Verlag huishoudelijke elektrische installatie op laagspanning en zeer lage spanning

Referentie: 009-20260623-04	Datum controle: 23/06/2026
Keurder: 009

Eigenaar:	Onbekend	EAN-code:	Onbekend
Adres installatie:	Nieuwe Rolleweg 51, 1800 - Vilvoorde	Nummer teller(s):	1sag3100223489
		Distributienetbeheerder installatie:	Fluvius
Datum uitvoering installatie:	<input type="checkbox"/> Vóór 01/10/1981 <input checked="" type="checkbox"/> Tussen 01/10/1981 en 01/06/2020 <input type="checkbox"/> Vanaf 01/06/2020		
Type:	<input checked="" type="checkbox"/> Woonenheid <input type="checkbox"/> Niet-huishoudelijk <input type="checkbox"/> PV <input type="checkbox"/> Batterij <input type="checkbox"/> Laadpaal

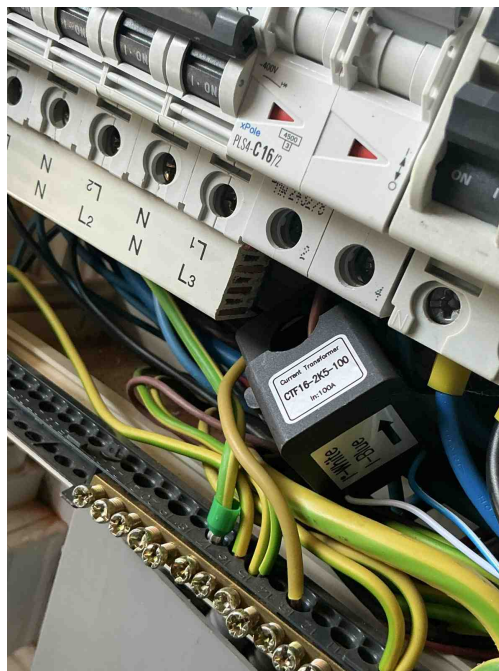
T21 - Het elektrisch materieel is niet geplaatst volgens de voorschriften van de fabrikant/ regels van goed vakmanschap . (Boek 1: 1.4.1.3)

Opmerking: Ophanging vijzen niet afgedekt, camaansluiting niet afgedekt,

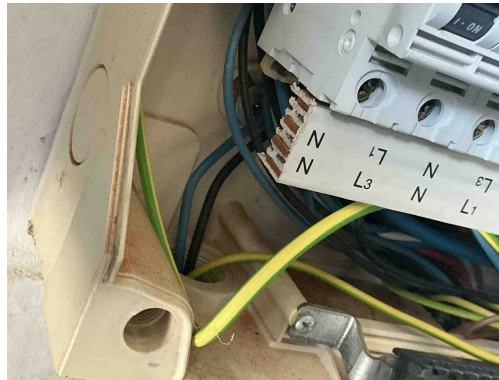
T21 - Het elektrisch materieel is niet geplaatst volgens de voorschriften van de fabrikant/ regels van goed vakmanschap . (Boek 1: 1.4.1.3)

Opmerking: Ophanging vijzen niet afgedekt, camaansluiting niet afgedekt,

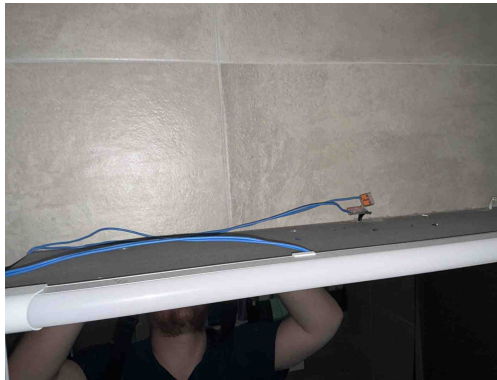
T21 - Het elektrisch materieel is niet geplaatst volgens de voorschriften van de fabrikant/ regels van goed vakmanschap . (Boek 1: 1.4.1.3)

Opmerking: Ophanging vijzen niet afgedekt, camaansluiting niet afgedekt,

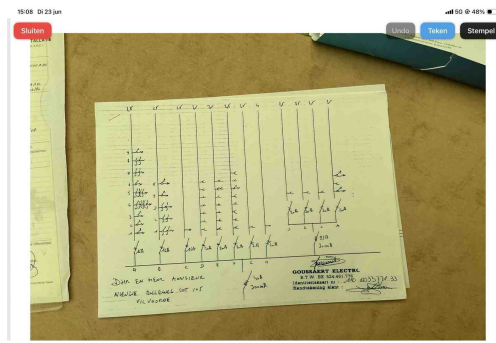
C26 - De verbindingen zijn niet gebeurd in borden, in aftakdozen, aan de klemmen van contactdozen, schakelaars of in de verlichtingstoestellen (Boek 1: 5.2.6.1).

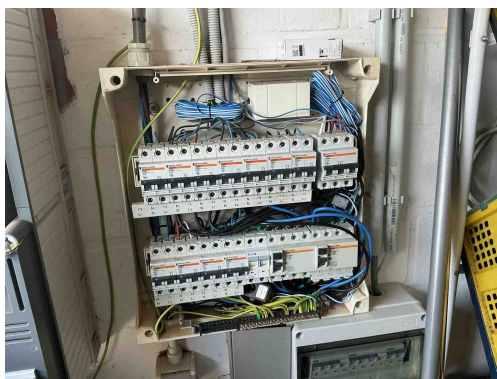
S02 - Het ééndraadsschema strookt niet met de werkelijkheid (Boek 1: 3.1.2.1).

Opmerking: Contactdozen zonder kindveiligheid getekend

S32 - Niet alle verplichte gegevens staan op het ééndraadsschema (Boek 1: 3.1.2.2).

Opmerking: Plaatsingwijze, type diff

S04 - De spanning en/of de aard van de stroom is niet vermeld op het ééndraadsschema (Boek 1: 3.1.2.1).
